EXTENSION ET RAVALEMENT DES FAÇADES  
**DOSSIER DE PERMIS DE CONSTRUIRE**  
**- COMPLÉMENTS -**  
20 ALLÉE DES ACACIAS - SAINT GRATIEN

FAMILLE DOS SANTOS - OCTOBRE 2019

Numéro de dossier : PC0955551980012

**Réponses à la demande de pièces manquantes :**

## **PCMI 5. PLANS DE FACADES ET TOITURE**

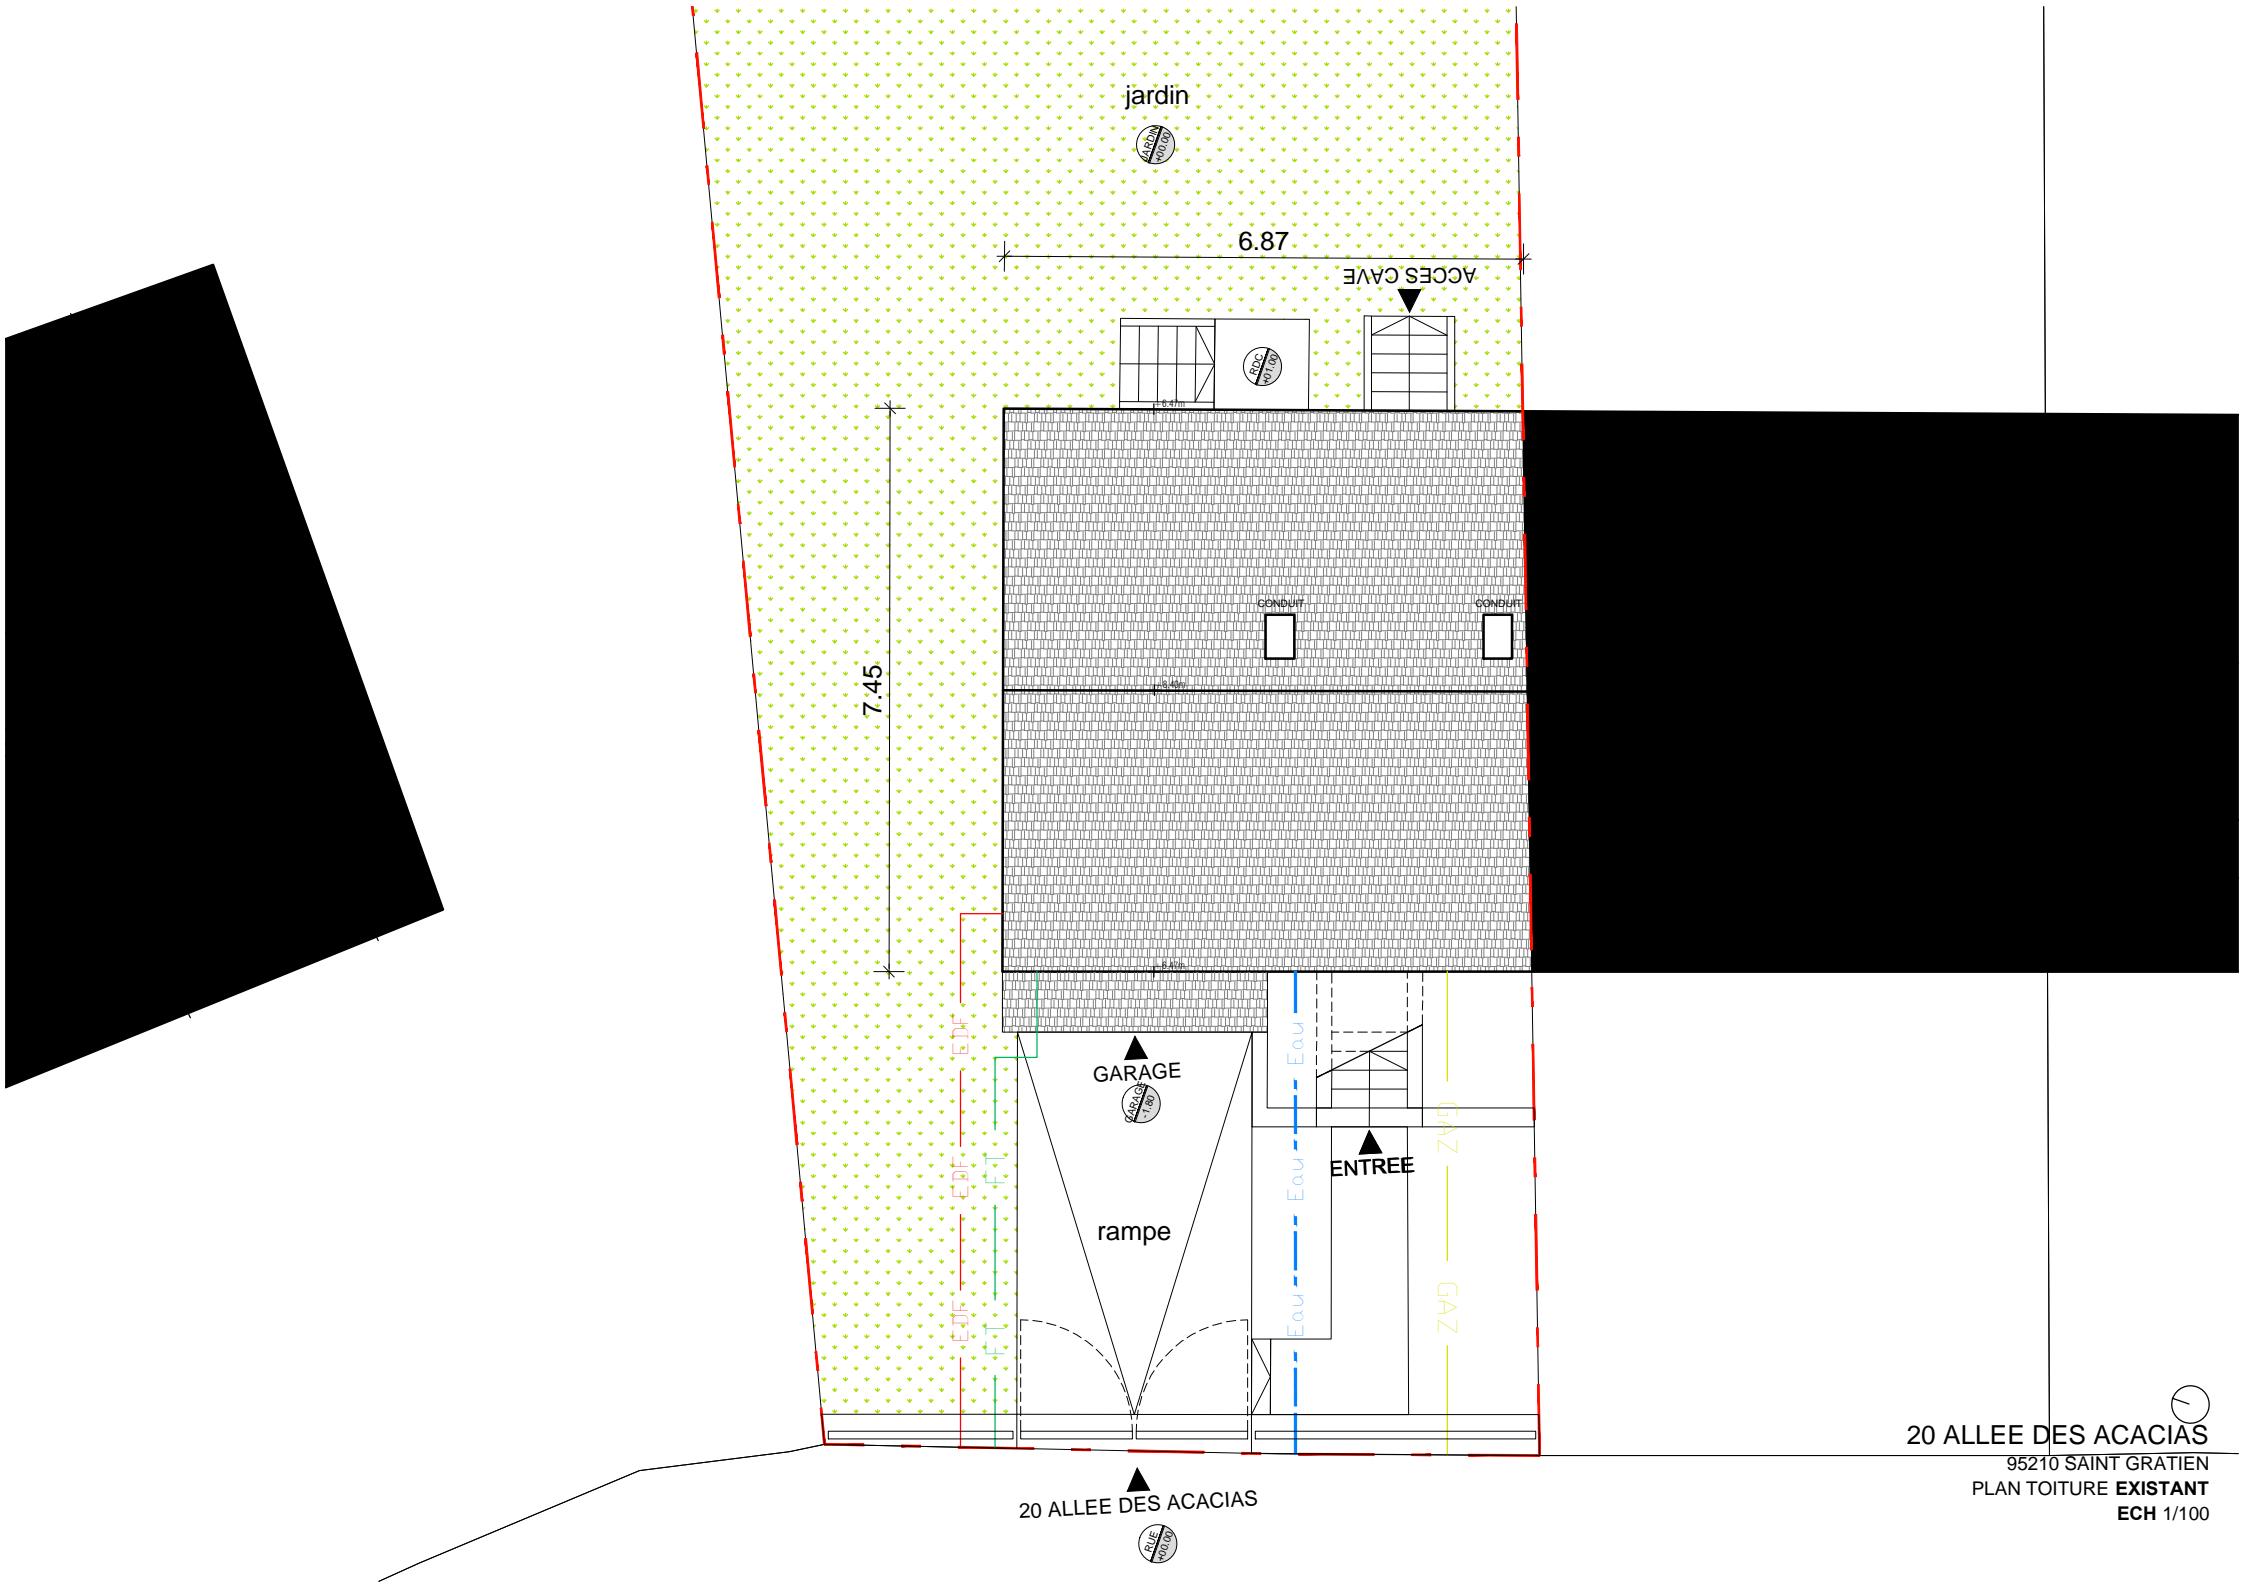
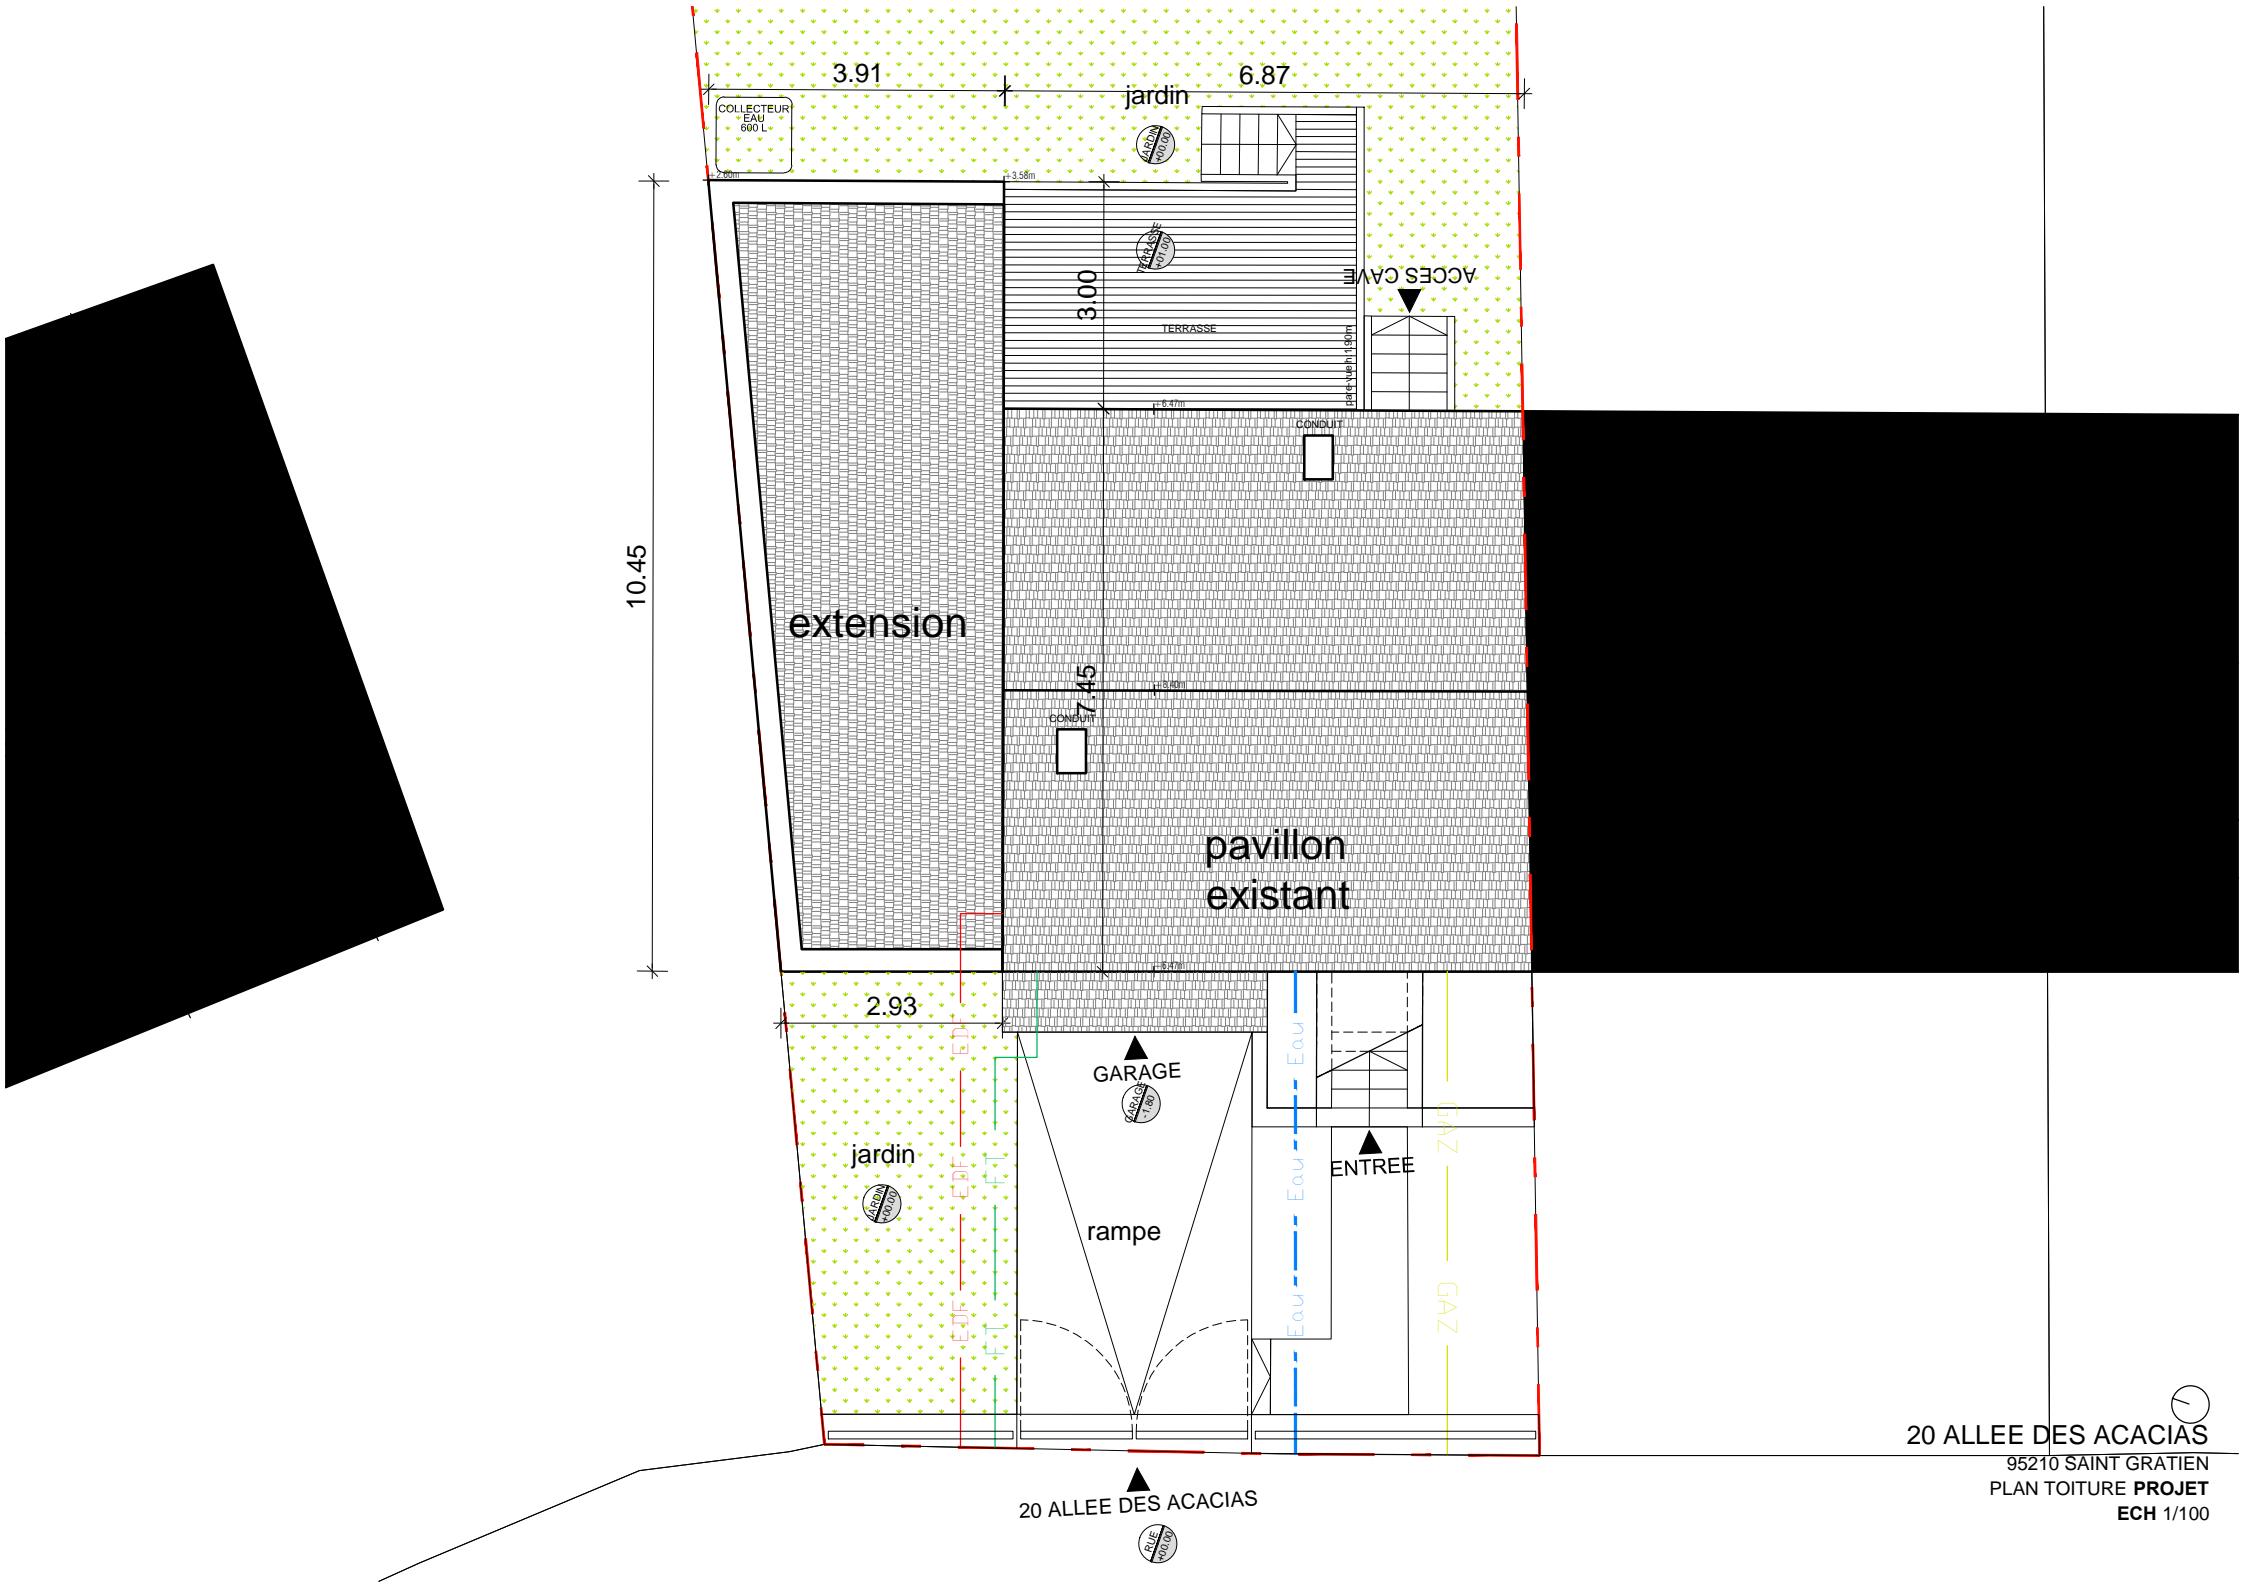
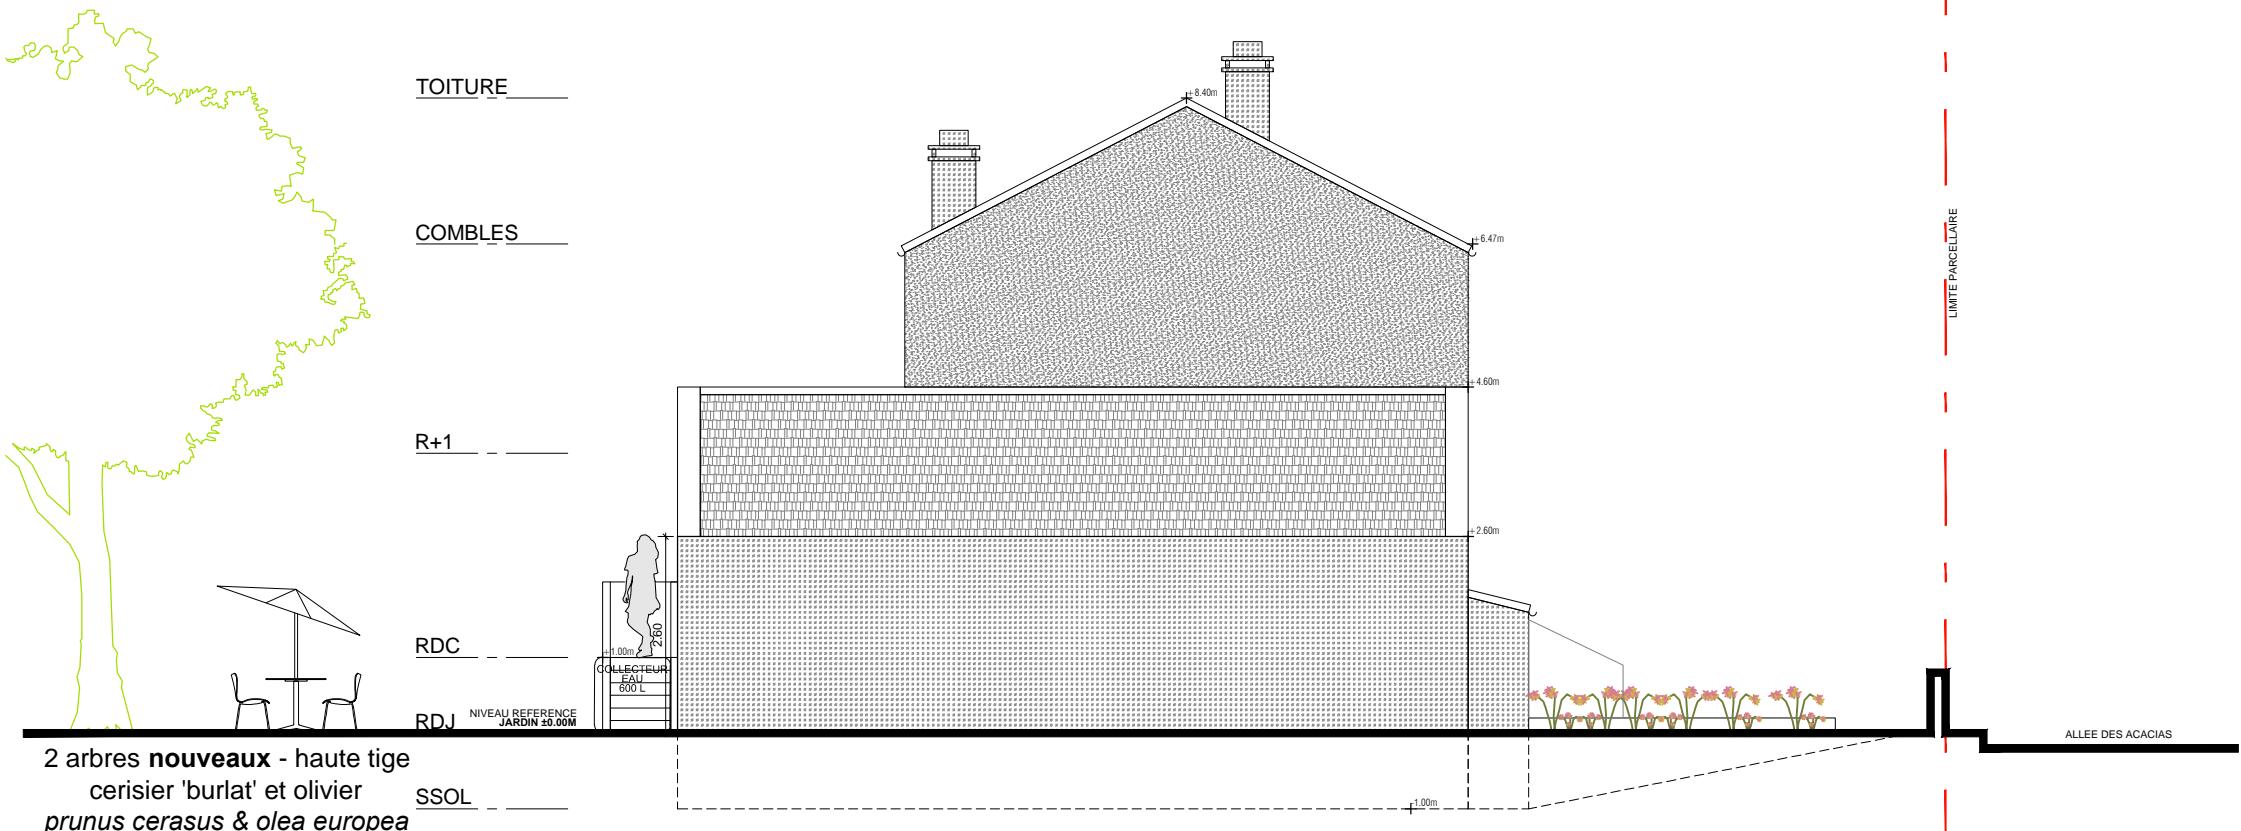
- 5) Les plans de façades ne font pas apparaître les différences d'enduits indiquées dans la légende
- Les différences d'enduit permettent de distinguer le niveau de soubassement des constructions. Le motif est mis à jour dans le présent dossier afin de clarifier l'usage des enduits dans le dossier graphique.

- 6) Vous indiquez sur le plan de façade sur rue et à plusieurs endroits dans la notice descriptive (PCMI 4) que sera créé un espace de stockage accessible par la création d'une 2<sup>ème</sup> porte de garage : merci d'expliquer l'utilisation de cette surface, en zone UG, la destination de stockage n'est pas autorisée

Par ailleurs, comme vous l'expliquez dans la notice descriptive, vous veillez à insérer la construction dans « la logique d'implantation des pavillons existants » et dans « une volonté de cohérence et d'intégration dans le tissu existant ». Aussi pour parfaire cette intégration la toiture en arc de cercle du bâtiment projeté, non représentative des maisons Barbu, pourra évoluer.

- Le présent dossier ayant évolué, la 2<sup>ème</sup> porte de garage est supprimée et la rampe d'accès au garage existant n'est pas prolongée. Au niveau du garage existant, l'extension juxtapose un vide de construction non accessible générée par l'alignement des altimétries (environ +1m par rapport à la voie publique) des espaces dits « nobles » du pavillon existant et de l'extension.

- La toiture en arc de cercle du bâtiment projeté a évolué en toiture monopente simple afin de parfaire l'intégration de l'extension dans son contexte, objet du présent dossier de permis de construire. La cote faîtière a évolué, passant d'environ 3m60 à environ 4m60.
